水利部稽察云南省保山坝灌区工程发现问题

整
改
报
告

水利部稽察云南省保山坝灌区工程 发现问题整改报告

2023年6月8日至6月18日，水利部稽察组对云南省保山坝灌区工程建设情况进行了稽察。本次稽察共发现48个问题，其中严重问题10个、较重问题30个、一般问题8个。云南保山坝灌区投资建设有限公司及各参建单位高度重视，多次组织稽察整改专题会，对存在的问题进行全面分析，落实整改责任。经认真梳理，初步形成稽察整改报告，问题已整改40个，正在整改8个，未整改0个。整改情况如下：

图 3.2-2 三坝水库大坝渗透比降图

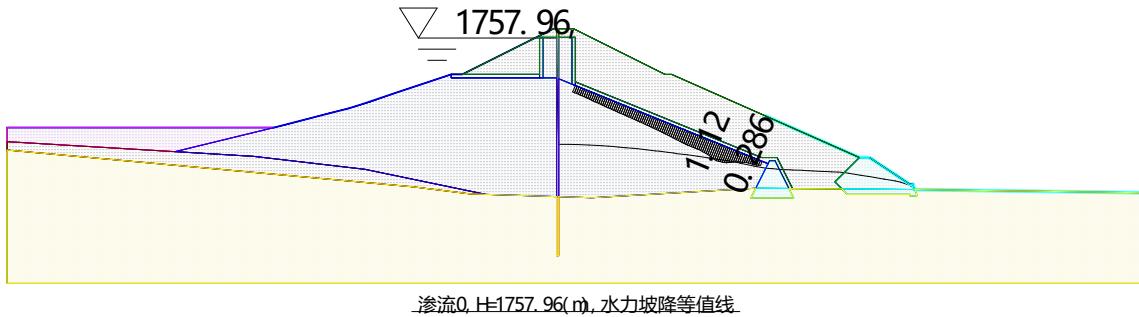
与加高培厚连接面设置 1.00 米厚过渡料。经查，设计单位未研究论证增设反滤层和过渡层的必要性，也未对现状大坝进行坝坡稳定、泄水建筑物等进行安全复核。不符合《碾压式土石坝设计规范》（SL 274—2020）第 9.2.1 条和第 9.2.5 条的规定。

三坝水库大坝桩号 0+000 ~ 0+045 和 0+125 ~ 0+163 为加高培厚与两岸山体连接面，根据初设渗流计算结果坝基部位渗透比降均小于允许比降，坝基不会发生渗透破坏，因此未设置反滤层和过渡层。

三坝水库大坝桩号 0+045 ~ 0+125 为原坝体与加高培厚连接面，经计算最大渗透比降为 1.12，大于允许比降 0.6 ~ 0.8，会发生渗透变形破坏，故在原坝体与加高培厚连接面需设置反滤层、过渡层。

图 3.2-7 渗漏计算模型示意图

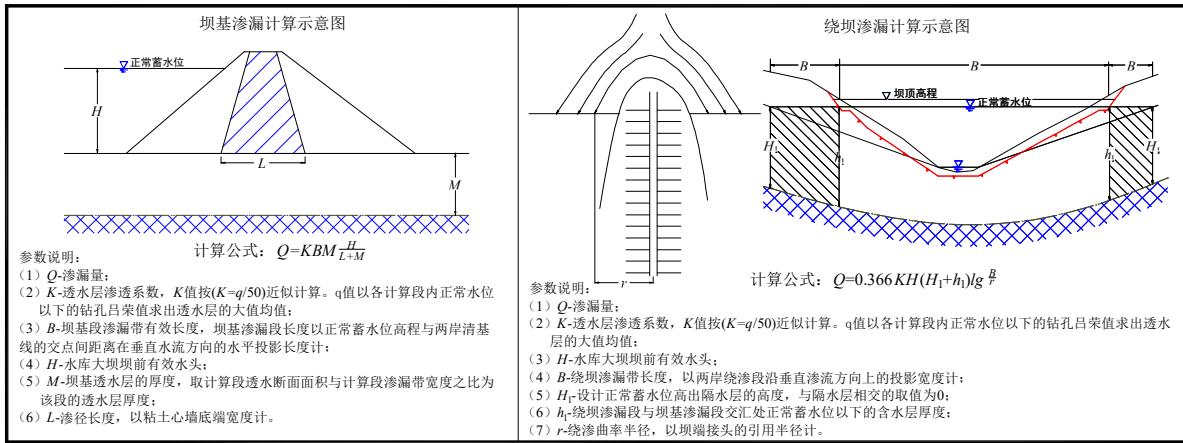
该工程等别为Ⅱ等,新建扁东河水库大坝和扩建三坝水库大坝,最大坝高分别为53.50米和50.80米,为4级建筑物,2座水库坝基及两岸采用帷幕灌浆防渗,初步设计按灌后基岩的透水率不大于10吕荣控制。扁东河水库大坝黏土心墙下帷幕灌浆段设C25混凝土盖板。经查,上述两座水库为蓄水水库,设计单位在初步设计时帷幕灌浆灌后基岩透水率的设计标准选择规定范围内的大值(10吕荣)未进行论证;且未提出黏土心墙与混凝土盖板的连接面应同时满足渗径和不产生水力劈裂的要求。不符合《碾压式土石坝设计规范》(SL 274—2020)第6.3.6条、第

整改措施：扁东河水库、三坝水库均为小（一）型，初设报告中大坝帷幕灌浆后透水率质量标准为 5Lu ，帷幕底界以进入相对隔水层 10Lu 控制。因设计人员责任心不强，在初设报告中未对帷幕底界相对隔水层取 10Lu 进行论证。

经复核，扁东河水库帷幕底界以 10Lu 控制，防渗面积为 12914m^2 ，如帷幕底界以 5Lu 控制，防渗面积将增加 7001m^2 ，帷幕灌浆进尺增加 5134m ，灌浆平洞增加 95m ，投资增加 586 万元，而水库渗漏量仅减少 19.1万 m^3 ，占坝址多年平均来水量的 2%。考虑到扁东河水库为小（一）型，按帷幕底界进入相对隔水层 ($q \leq 10\text{Lu}$) 的水库渗漏量不影响工程规模及运行需求，同时相对隔水层 ($q \leq 10\text{Lu}$) 不存在渗透变形破坏问题，因此，初设取帷幕底界进入相对隔水层 ($q \leq 10\text{Lu}$)。

扁东河水库坝基岩性为似斑状黑云母花岗岩，不同部位风化状态有全风化、强风化、弱风化三种类型，岩体透水性中等为主，表层强透水。相对隔水层分别按岩体透水率 $q \leq 10\text{Lu}$ 和 $q \leq 5\text{Lu}$ 标准控制进行渗漏量计算，计算模型及参数取值原则见下图。

图 3.2-9 初设审查意见设计落实情况报告

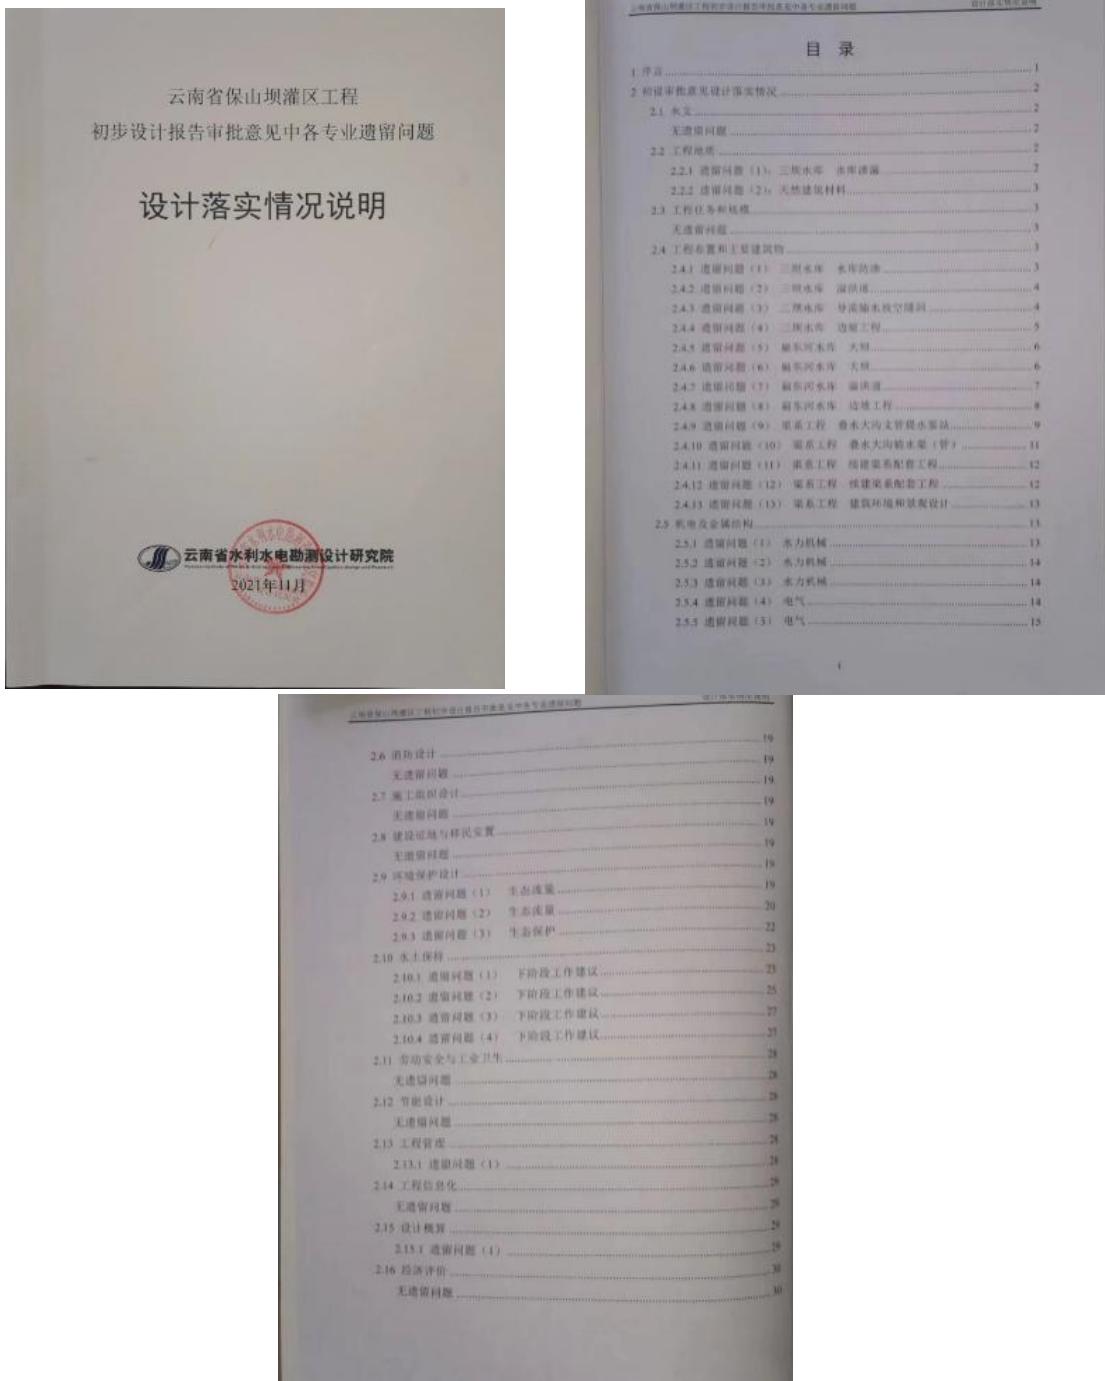
云南省水利厅于2021年8月10日，以《关于准予保山坝灌区工程水利基建项目初步设计文件审批的行政许可决定书》（云水许可〔2021〕62号）对该工程初步设计进行批复，初设审查意见遗留问题共29个。经查，截至2023年6月稽察时，初设审查遗留问题已经落实2个，正在落实18个，未落实9个；如下阶段大坝填筑用料应开展现场碾压试验，下阶段应结合碾压试验进一步复核坝料及填筑控制指标，下阶段应完善在线监控设施的具体设计方案等审查意见未落实。不符合《建设工程勘察设计管理条例》（国务院令第293号，2017年国务院令第687号修改）第二十五条和《国家发展改革委关于加强基础设施建设项目建设确保工程安全质量的通知》（发改投资规〔2021〕910号）第一条的规定。

整改措施: 2021年8月初设审批文件下发后，设计单位于

11月召集各专业设计人员，对初设审批遗留问题逐一开展落实响应措施，并及时完善后期设计要求，形成《云南省保山坝灌区工程初步设计报告审批意见中各专业遗留问题设计落实情况说明》，报告截图如下：

技施阶段及时根据现场施工进度，对照初设审批的共 29 个遗留问题进行复核落实，截止 2023 年 6 月初，能够明确可以落实的问题有 2 个，根据施工情况正在落实的问题有 18 个，其余的 9 个问题未落实是因为料场征地、建筑物施工尚未开始，需要在后续施工过程中逐一落实，具体问题及落实情况说明见下表：

包管混凝土伸缩缝大样图

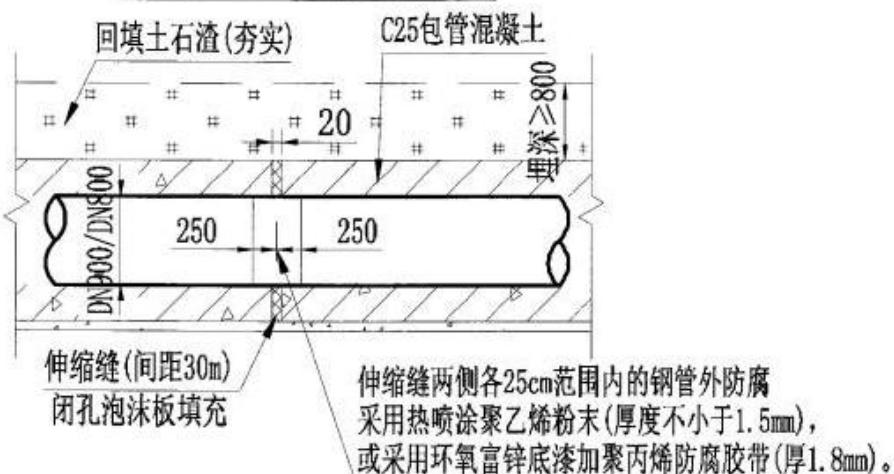
认真结合规范要求和稽察意见复核，立即进行整改。对朝阳引水管道 G0+000~G10+848 沿大沙河埋管包管段进行设计调整（设计通知单编号 SJYFY-BSBGQ-SG-BSBN-05），对包管混凝土结构增设伸缩缝，结合管道布置和地基条件对埋管增设必要数量的伸缩节。

河段地基为土基,根据SL191-2008中9.1.3条规定,包管混凝土结构段需要增设伸缩缝,每30m长设置一道伸缩缝,缝宽2cm,伸缩缝内填充闭孔泡沫板。伸缩缝两侧各25cm范围内的钢管外防腐采用热喷涂聚乙烯粉末(厚度不小于1.5mm),或采用环氧富锌底漆加聚丙烯防腐胶带(厚1.8mm)。
